JMTR原子炉施設に係る 廃止措置計画について (面談における確認事項への回答)

令和2年11月10日

国立研究開発法人日本原子力研究開発機構
高速炉・新型炉研究開発部門
大洗研究所

(10月1日、7日、23日、30日の面談における確認事項)

【令和2年8月24日の審査会合資料】

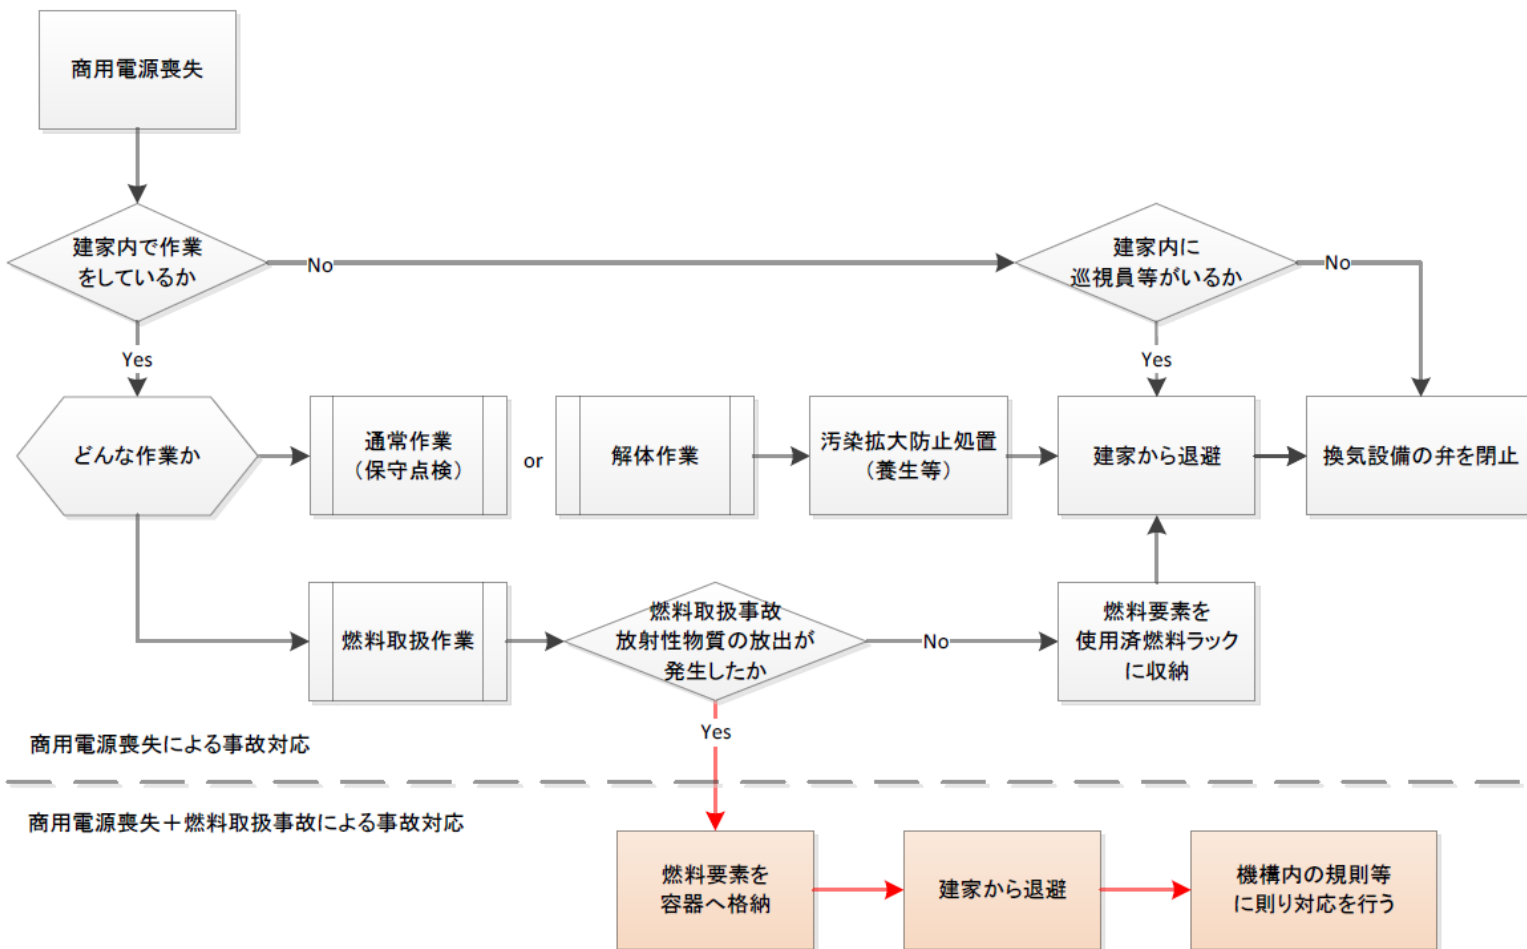
(確認事項No.1)

新設する空気系統用冷却設備について、耐震性をBクラス相当としているが、廃止措置段階に伴う維持機能の変更や機能を喪失した時に代替措置を行うこと等も踏まえ、廃止措置段階で必要な機能を検討すること。

【廃止措置後の冷却能力と代替措置】

- 廃止措置移行後、現在UCL系統に接続されている維持管理設備として必要な冷却能力は空気系統の構成機器である空気圧縮機のみになる。
- 空気圧縮機は、原子炉建家の換気及び負圧の維持に使用する換気設備の運転に必要な空気作動弁を駆動させるための圧縮空気を供給する設備である。
- 異常時の代替措置については、審査会合(令和2年8月24日)で説明し、安全は確保可能である。

【耐震クラスの考え方】

- UCL系統に接続されている設備機器の運転期間中における耐震重要度は、Sクラス、Bクラス及びCクラスと多岐に渡っていたが、廃止措置移行後、運転を継続し性能維持施設となるのは「空気圧縮機」だけである。このため、新設する空気系統用冷却設備の耐震重要度については、空気圧縮機の専用冷却系として使用することから、空気圧縮機の耐震重要度に合わせ**Cクラス(相当)**として設計を行う方針とする。
